### 汎用インバータFREQROL-A700シリーズバージョンアップのお知らせ

発行 日付	2005年12月	件 名	汎用インバータ FREQROL-A700 シリーズ バージョンアップのお知らせ	三菱電機株式会社名古屋製作所 〒461-8670 名古屋市東区矢田南5-1-14 TEL (052) 721-2111大代表
----------	----------	--------	--	--

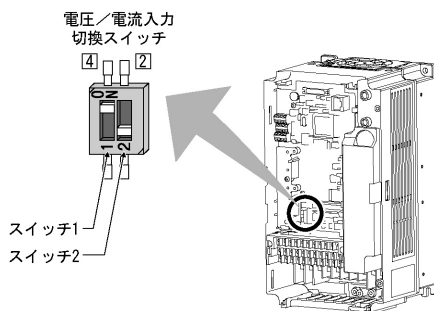
- ・電圧/電流入力切換スイッチを追加します。  
アナログ入力に使用する端子 2, 4 の電圧入力 (0~5V、0~10V)、電流入力 (4~20mA) の選択が  
できます。  
端子 2, 4 電圧/電流入力切換スイッチが ON 時には 4~20mA の電流入力固定になり、OFF 時は端子 2, 4  
は電圧/電流をパラメータにて切換えることができます。

- スイッチ 1: 端子 4 入力  
ON : 電流入力固定 (初期状態)  
OFF : 電圧/電流切換 (パラメータの初期設定は電流入力)
- スイッチ 2: 端子 2 入力  
ON : 電流入力固定  
OFF : 電圧/電流切換 (初期状態、パラメータの初期設定は  
電圧入力)
